改善箇所説明図

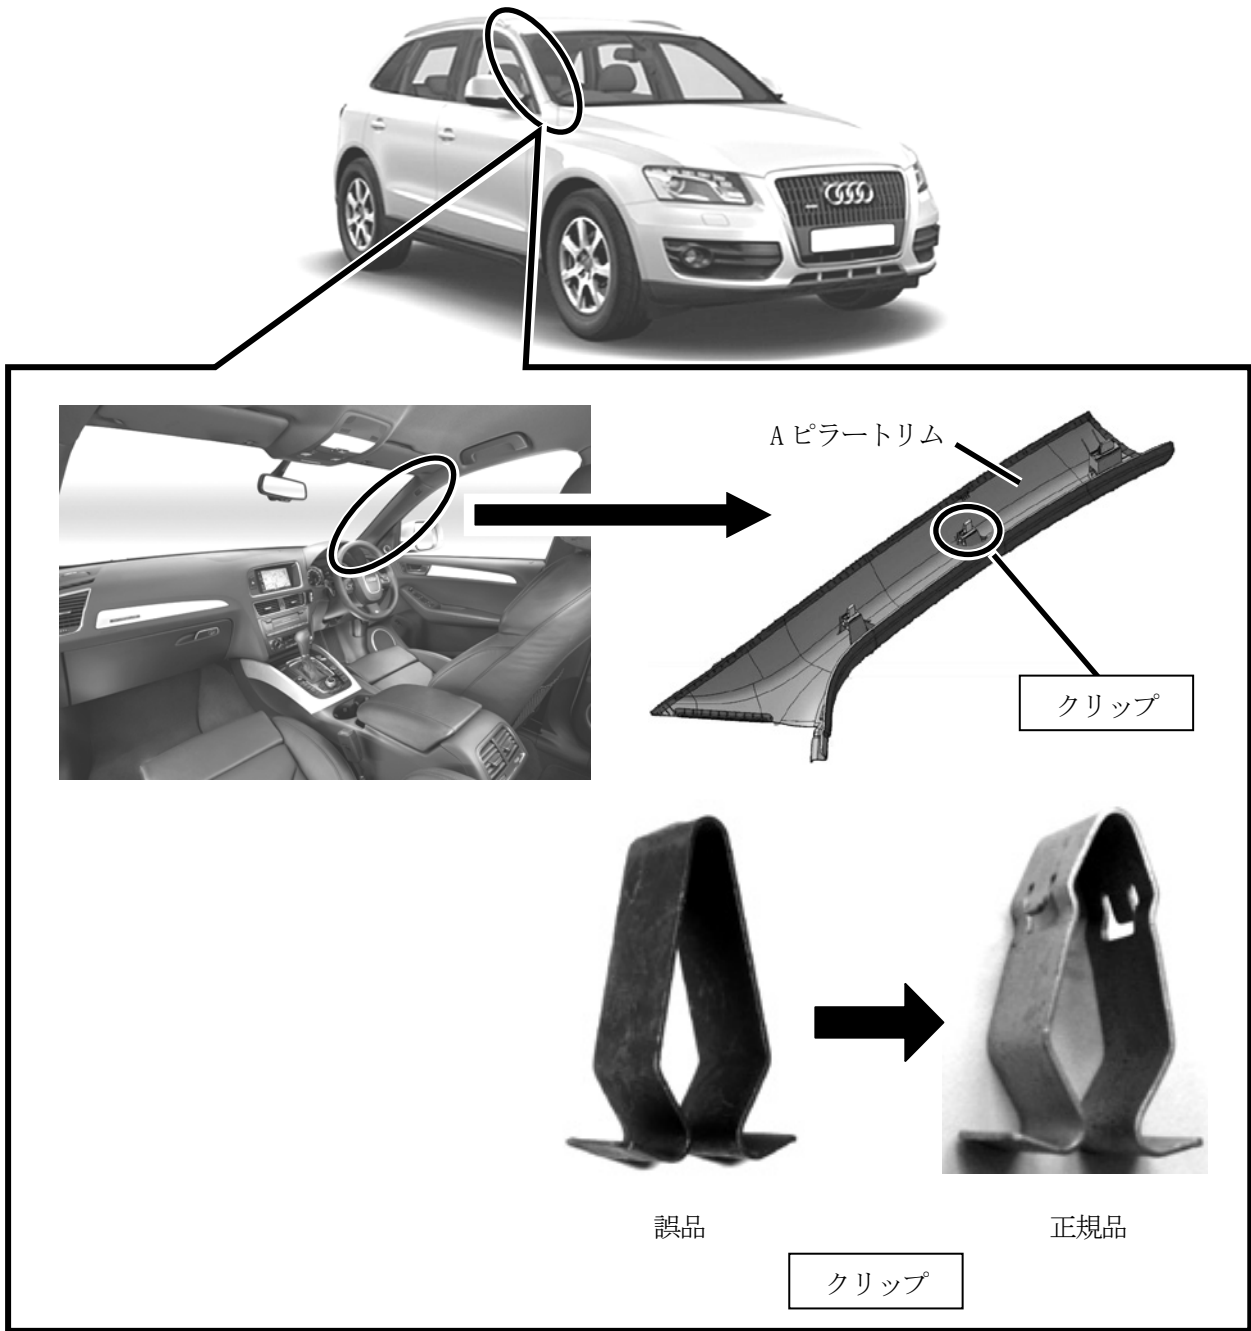
基準不適合発生箇所

A ピラートリムのセンタークリップにおいて、誤品を組み付けたため、当該トリムの保持力が不十分なものがある。このため、事故等でカーテンエアバッグが展開すると、当該トリムが外れ、車室内に突き出し、最悪の場合、運転席および助手席の乗客が怪我をするおそれがある。

全車両、左右の A ピラートリムのセンタークリップを正規品と交換する。
